ZP.271.21.2020.EL

Dotyczy: postępowania o udzielenie zamówienia publicznego prowadzonego w trybie przetargu nieograniczonego na wykonanie robót budowlanych dla zadania pn.: „Spycimierski gród atrakcją turystyki kulturowej i ludowej Uzdrowiska Uniejów”

PYTANIA I ODPOWIEDZI do SIWZ

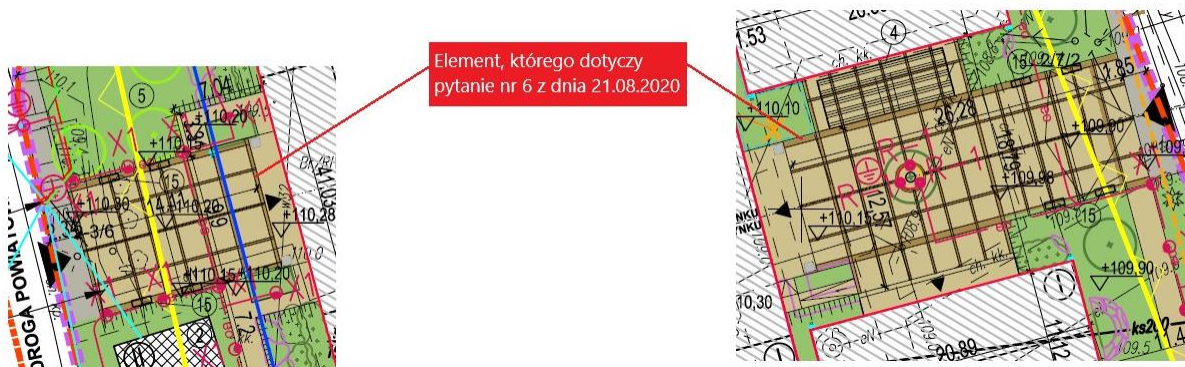
Pytanie 6: Jakie elementy uwidocznione zostały na projekcie zagospodarowania terenu rysunek Z-01 nad dziedzińcem i wejściem do budynku od strony drogi powiatowej? Czy ich wykonanie stanowi przedmiot zamówienia? Jeżeli tak zwracam się o załączenie opisu i rysunków wykonawczych.

Odpowiedź: Zaznaczone elementy to podziały nawierzchni, zgodnie z opisem do PZT:

Podziały będą wykonane kostki brukowej ceramicznej o kształcie prostokątnym, natomiast pozostała część nawierzchni z kostki z granitu płomieniowanego w kolorze bardzo jasnym żółtym. Posadzka przed wejściem głównym w elewacji frontowej będzie wykonana z tych samych materiałów.
